KOMISSION DIREKTIIVI 93/91/ETY,

annettu 29 päivänä lokakuuta 1993,

moottoriajoneuvojen sisällä käytettäviä varusteita (hallintalaitteiden, ilmaisimien ja osoittimien kuvatunnuksia) koskevan jäsenvaltioiden lainsäädännön lähentämisestä annetun neuvoston direktiivin 78/316/ETY mukauttamisesta tekniikan kehitykseen

"Kuva 1

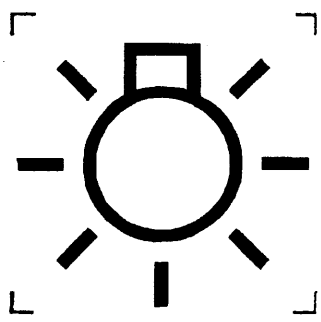
Valaisimien pääkytkin

ISO 2575 N:o 4.23

Ilmaisimen valon väri: vihreä

Kuva 2

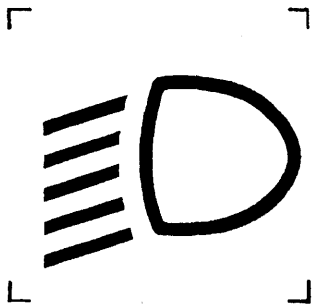
Lähivalaisin

ISO 2575 N:o 4.2

Ilmaisimen valon väri: vihreä

Tämän tunnuksen reunustetut alueet voivat olla tummennettuja pintoja.
Jos hallintalaite ei ole itsenäinen, sen tunnuksena on kuvassa 1 esitetty tunnus.
Viivojen määrä voi olla neljä.

Kuva 3

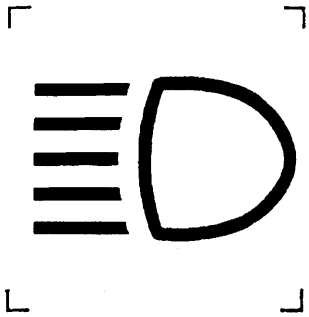
Kaukovalaisin

ISO 2575 N:o 4.1

Ilmaisimen valon väri: sininen

Tämän tunnuksen reunustetut alueet voivat olla tummennettuja pintoja.
Viivojen määrä voi olla neljä.

Kuva 4

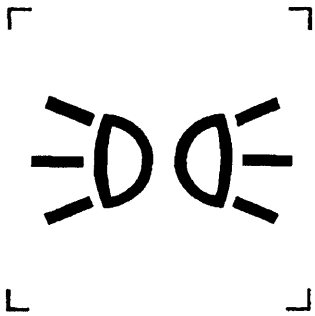
Seisontavalaisin

ISO 2575 N:o 4.3.3

Ilmaisimen valon väri: vihreä

Tämän tunnuksen reunustetut alueet voivat olla tummennettuja pintoja.
Jos hallintalaite ei ole itsenäinen, sen tunnuksena on kuvassa 1 esitetty tunnus.

Kuva 5

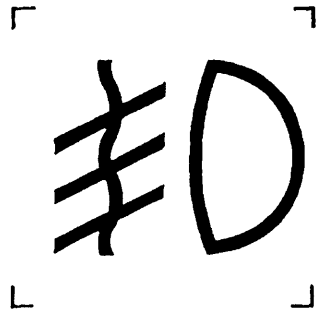
Etusumuvalaisin

ISO 2575 N:o 4.21

Ilmaisimen valon väri: vihreä

Tämän tunnuksen reunustetut alueet voivat olla tummennettuja pintoja.

Kuva 6

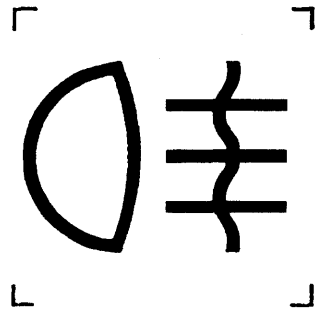
Takasumuvalaisin

ISO 2575 N:o 4.22

Ilmaisimen valon väri: keltainen

Tämän tunnuksen reunustetut alueet voivat olla tummennettuja pintoja.

Kuva 7

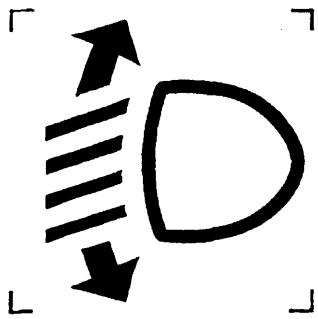
Lähivalaisimen suuntauksen käsinsäätö

ISO 2575 N:o 4.27

Tämän tunnuksen reunustetut alueet voivat olla tummennettuja pintoja.
Tunnistus voidaan suorittaa direktiivin 76/756/ETY liitteen I lisäyksessä 7 esitettyjen tunnusten avulla.
Viivojen määrä voi olla viisi.

Kuva 8

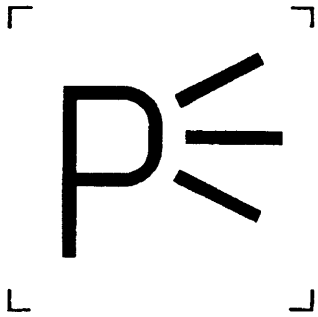
Seisontavalaisin

ISO 2575 N:o 4.9

Ilmaisimen valon väri: vihreä

Kuva 9

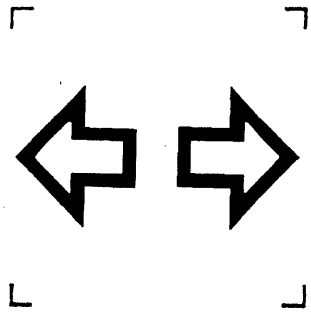
Suuntavalaisin

ISO 2575 N:o 4.3

Ilmaisimen valon väri: vihreä

Tämän tunnuksen reunustetut alueet voivat olla tummennettuja pintoja.

Jos oikeaa ja vasenta osoittavat ilmaisimet ovat erilliset, tunnuksen kahta nuolta voidaan käyttää myös erikseen. Tässä tapauksessa huomiovalaisimena voi toimia kahden suunnanilmaisimen yhtäaikainen toiminta ja/tai kuvassa 10 esitetty tunnus.

Kuva 10

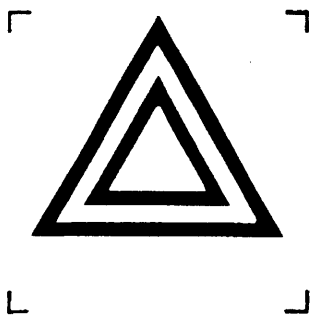
Hätävilkku

ISO 2575 N:o 4.4

Ilmaisimen valon väri: punainen

Tämän tunnuksen reunustetut alueet voivat olla tummennettuja pintoja.

Kuva 11

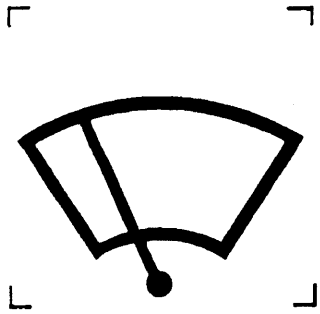
Tuulilasin pyyhin

ISO 2575 N:o 4.5

Kuva 12

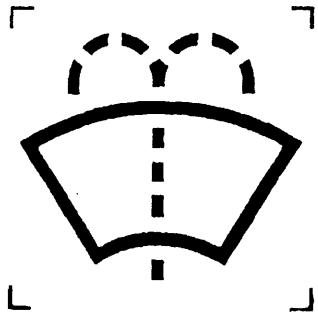
Tuulilasin pesin

ISO 2575 N:o 4.6

Kuva 13

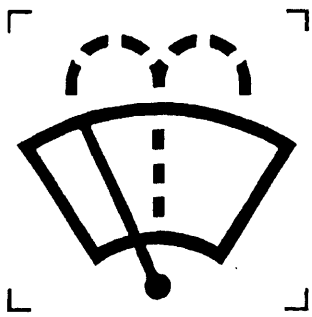
Tuulilasin yhdistetty pyyhin ja pesin

ISO 2575 N:o 4.7

Kuva 14

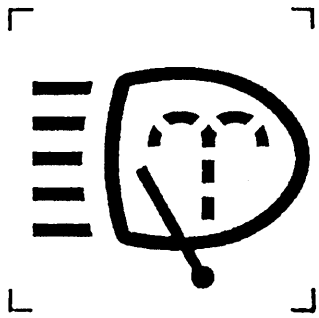
Valaisimen pesin
(erillinen hallintalaite)

ISO 2575 N:o 4.19

Kuva 15

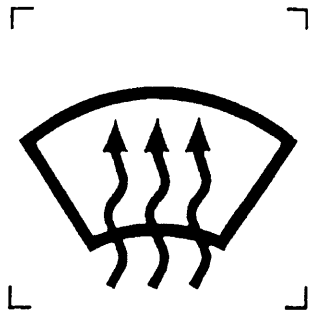
Tuulilasin sumun- ja huurteenpoistolaite
(erillinen hallintalaite)

ISO 2575 N:o 4.24

Ilmaisimen valon väri: keltainen

Kuva 16

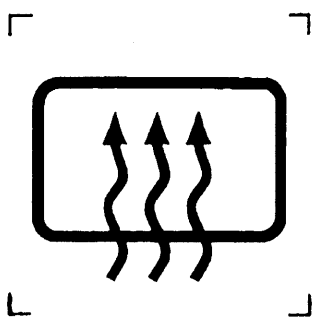
Takalasin sumun- ja huurteenpoistolaite
(erillinen hallintalaite)

ISO 2575 N:o 4.25

Ilmaisimen valon väri: keltainen

Kuva 17

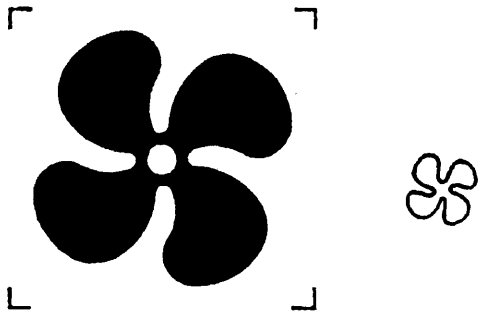
Tuuletin (kuuma/kylmä ilma)

ISO 2575 N:o 4.8

Tätä tunnusta voi esittää sen sivukuva.

Kuva 18

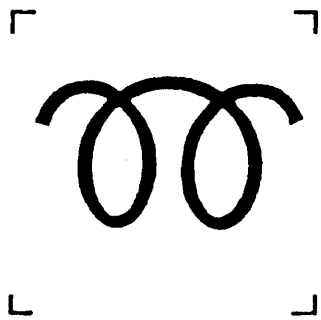
Dieselin hehkutuslaite

ISO 2575 N:o 4.34

Ilmaisimen valon väri: keltainen

Kuva 19

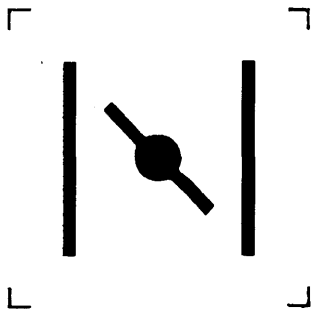
Rikastin
(Kylmäkäynnistyslaite)

ISO 2575 N:o 4.12

Ilmaisimen valon väri: keltainen

Kuva 22

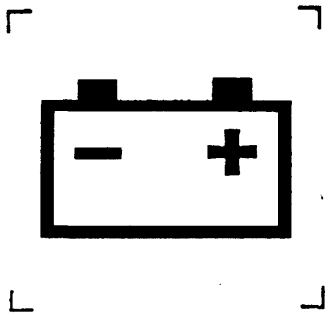
Akun lataus

ISO 2575 N:o 4.16

Ilmaisimen valon väri: punainen

Kuva 23

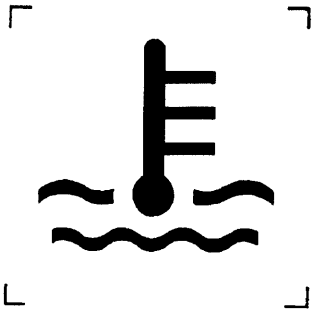
Moottorin jäähdytysnesteen lämpötila

ISO 2575 N:o 4.15

Ilmaisimen valon väri: punainen

"Kuva 1

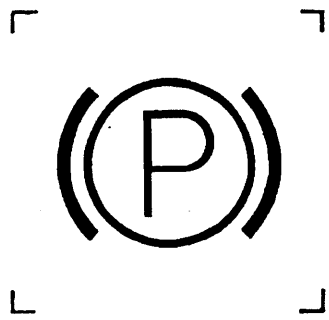
Seisontajarru

ISO 2575 N:o 4.32

Ilmaisimen valon väri: punainen

Jos ainoastaan yksi ilmaisin osoittaa useampaa jarrujärjestelmän tilaa, liitteen II kuvassa 20 esitettyä jarruhäiriön tunnusta on käytettävä.

Kuva 2

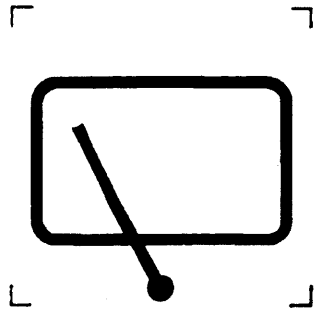
Takalasin pyyhin

ISO 2575 N:o 4.28

Kuva 3

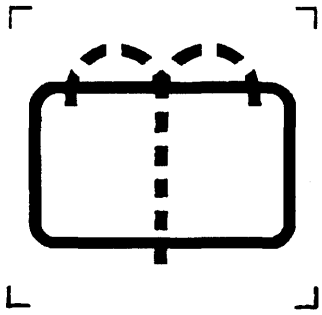
Takalasin pesin

ISO 2575 N:o 4.29

Kuva 4

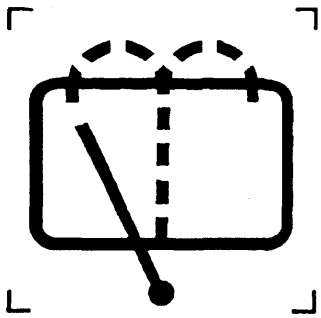
Takalasin yhdistetty pyyhin ja pesin

ISO 2575 N:o 4.30

Kuva 5

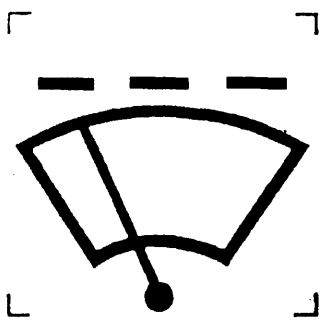
Jaksottainen tuulilasin pyyhin

ISO 2575 N:o 4.45

Kuva 6

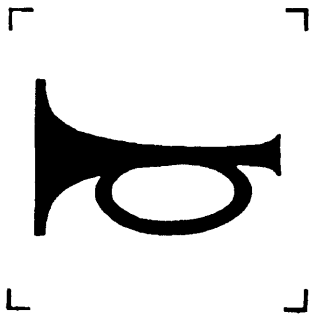
Äänimerkinantolaite

ISO 2575 N:o 4.13

Kuva 7

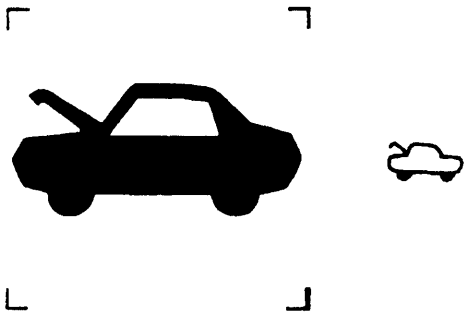
Etukannen aukaisulaite

ISO 2575 N:o 4.10

Tunnus voidaan korvata sen ääriviivoilla.

Kuva 8

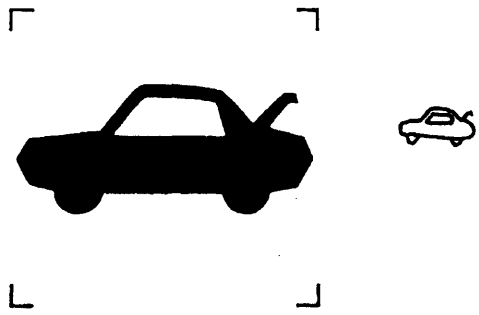
Takakannen aukaisulaite

ISO 2575 N:o 4.11

Tunnus voidaan korvata sen ääriviivoilla.

Kuva 9

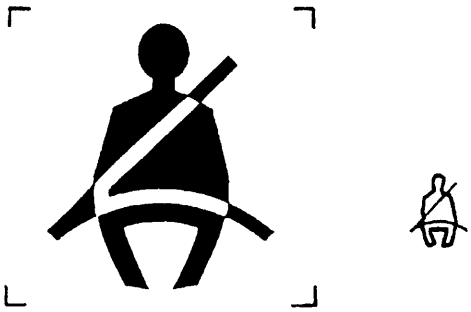
Turvavyön kiinnitys

ISO 2575 N:o 4.18

Ilmaisimen valon väri: punainen

Tunnus voidaan korvata sen ääriviivoilla.

Kuva 10

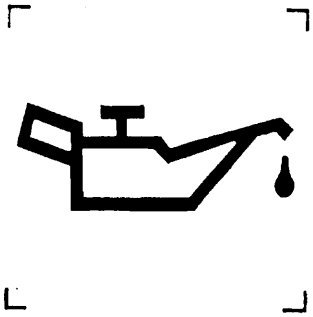
Öljynpaine

ISO 2575 N:o 4.17

Ilmaisimen valon väri: punainen
